Добавление 120 – Правила № 121

Пересмотр 1 – Поправка 5

Поправки серии 01 – Дата вступления в силу: 15 июня 2015 года

Единообразные предписания, касающиеся официального утверждения транспортных средств в отношении расположения и идентификации ручных органов управления, контрольных сигналов и индикаторов

Таблица 1, изменить следующим образом (включив новую сноску 21/):

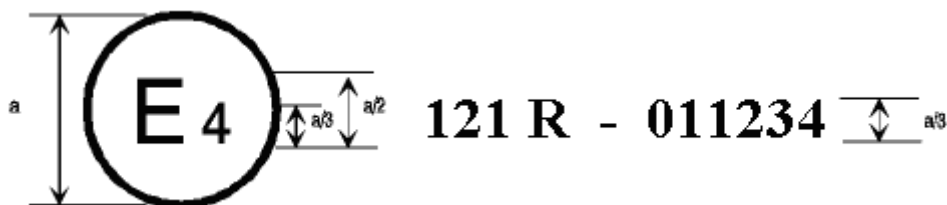
№	Колонка 1	Колонка 2	Колонка 3	Колонка 4	Колонка 5
	ПОЗИЦИЯ	УСЛОВНОЕ ОБОЗНАЧЕНИЕ 2/	ФУНКЦИЯ	ОСВЕЩЕНИЕ	ЦВЕТ
...
43.	Электронный контроль устойчивости	 или ESC <u>17/</u>	Контрольный сигнал	Да	Желтый
44.	Система электронного контроля устойчивости отключена	 или ESC OFF <u>17/ 21/</u>	Контроль	Да	
			Контрольный сигнал	Да	Желтый

21/ На условном обозначении, указанном в позиции № 43, или поблизости от него могут находиться вспомогательные буквы "OFF". Предполагается, что никаких ограничений в отношении выбора шрифта букв "OFF" или "ESC OFF" вводиться не будет. (Примечание: слова "OFF" и "ESC OFF" будут приводиться на английском языке без перевода)."

Образец В

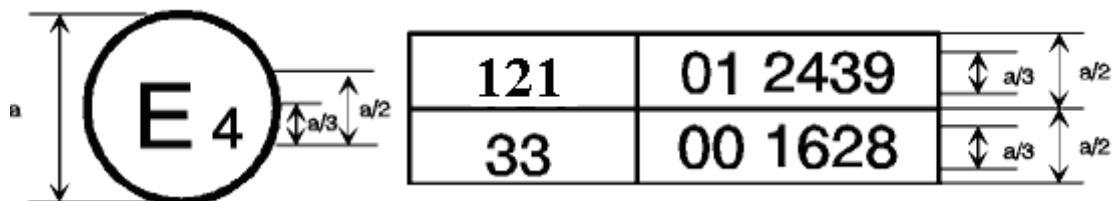
Приложение 2, образцы знаков официального утверждения А и В, изменить следующим образом (текст существующей сноски ¹ не изменяется):

Приведенный выше знак официального утверждения, проставленный на транспортном средстве, свидетельствует о том, что данный тип транспортного средства был официально утвержден в Нидерландах (E4) на основании Правил № 121 и Правил № 33¹. Номер официального утверждения указывает, что на даты предоставления соответствующих официальных утверждений Правила № 121 включали поправки серии 01, а Правила № 33 находились в их первоначальном виде".
